Ошибки в микросхеме 1923KX014

Настоящий документ содержит описание всех ошибок, выявленных в микросхеме 1923KX014, на момент создания данной версии документа.

0004 Ошибка в логике формирования флага готовности блока генератора HSE

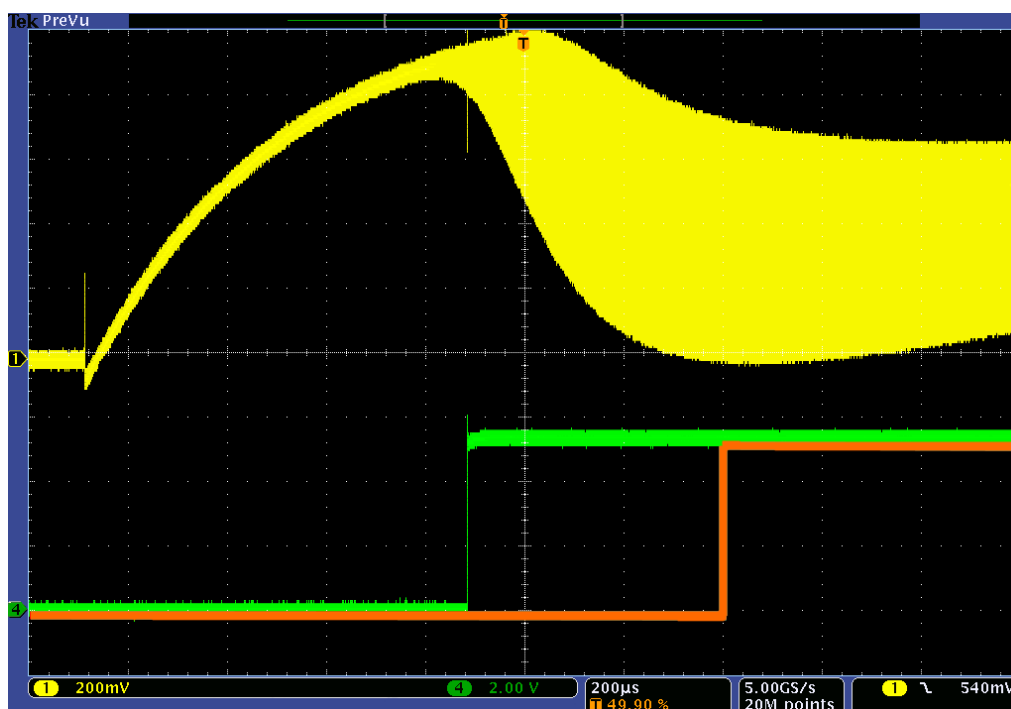
В режиме внешнего кварца блок HSE формирует флаг готовности HSERDY при недостаточных амплитудах (менее 150мВ) сигнала на выводе OSC1. При переводе источника тактирования от генератора HSE по сигналу готовности HSERDY могут возникнуть кратковременные сбои сигнала тактовой частоты из-за помех, наводимых на вывод OSC1.

Канал 1 (желтый) – Вывод OSC1.

Канал 4 (зеленый) – OSCRDY.

(коричневый) – ожидаемый фронт сигнала OSCRDY.

При переводе источника тактирования от генератора HSE необходимо обеспечить дополнительную задержку от сигнала HSERDY.

Если запрограммирован режим запуска микросхемы от генератора HSE, то необходимо не осуществлять транзакций по внешней шине или последовательному SPI интерфейсу, пока генератор HSE не выйдет в рабочий режим.
